PN-EN 1998-1:2005/AC

**Eurokod 8: Projektowanie konstrukcji poddanych oddziaływaniom sejsmicznym --
Część 1: Reguły ogólne, oddziaływania sejsmiczne i reguły dla budynków**

**Poprawka do Normy Europejskiej EN 1998-1:2004/AC:2009 Eurocode 8: Design of structures for
earthquake resistance - Part 1: General rules, seismic actions and rules for buildings.**

EN 1998-1:2004/AC

Bild 5.1:

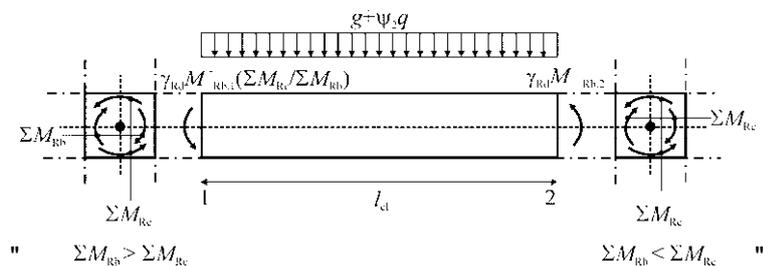
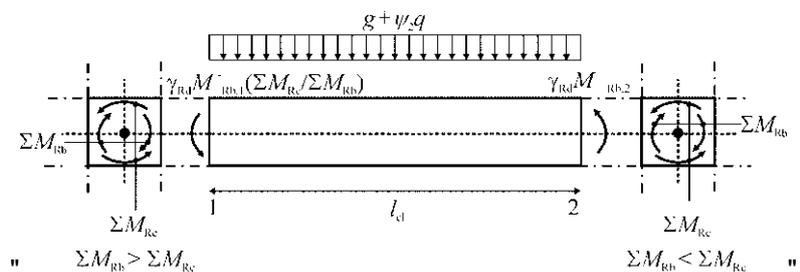
In Absatz "(2)", ist " Standfestigkeitsbedingung " durch "Anforderungen an die Standsicherheit" zu ersetzen.

15) Änderung in 5.4.2.2

ist durch

zu ersetzen.
